**Fra:** Rita Waagenæs <rwaa@equinor.com>  
**Sendt:** lørdag 14. mai 2022 12:26  
**Til:** Merethe Tvedt  
**Kopi:** Postmottak Alver  
**Emne:** Klage ang. vedtatt plan ang. Fv. 57 med gang- og sykkelveg, Lindås tettstad  
Mongstad ang. eiendom 11/79 Alver

Jeg sender med dette klage på vedtatt plan ang. Fv. 57 med gang- og sykkelveg, Lindås tettstad  
Mongstad mhp. eiendom 11/79 Alver.

Skisse 1: Utsnitt av plankart 8 med markeringer som beskrevet over.

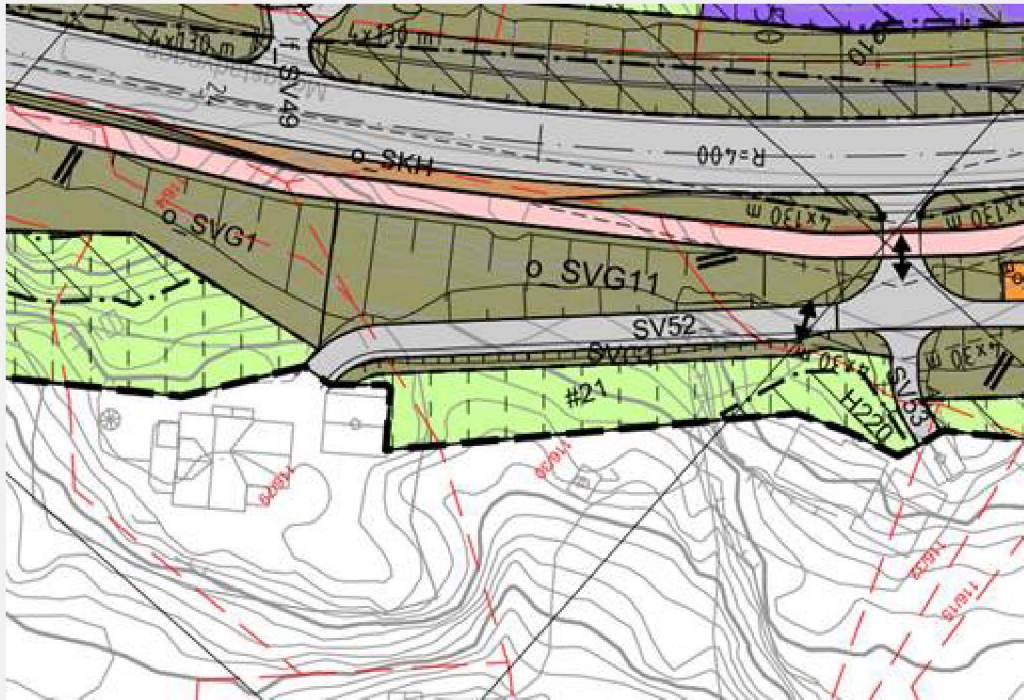
«Parkeringsplasser ved dagens avkjørsel fra FV57 vil bli fjernet ved utbygging. Plassen har mulighet for oppstilling av 3- biler. Disse plassene må erstattes ved å planere og utvide dagens plass utenfor garasje. Mulig behov for mur opp mot ny fylling fra FV57, se rødmarkering på skisse.»

Kommunedirektøren har ikke svart konkret ang. parkeringsplasser som fjernes.

Jeg er innforstått med at parkeringsplasser ved vei vil forsvinne, men finner det urimelig at det ikke opparbeides tilsvarende parkeringsplasser ved garasje på eiendom 116/79 som kompensasjon. Parkeringsplassene da bli i området hvor ny vei SV52 er tegnet inn i eiendom 116/69. Det bør være en overkommelig løsning med å planere og evt. sette opp en mur opp mot skjering fra ny busslomme. Det er ingen andre muligheter for parkering i nærområdet enn å parkere på egen tomt.

«Ny fv. 57 er heva og dagens parkeringsplass vil derfor ligge under ny GS-veg. Det vil også kome eit autovern på staden. Tap av areal og ei erstatning vil skje i samband med byggeplan og grunnerverv.»
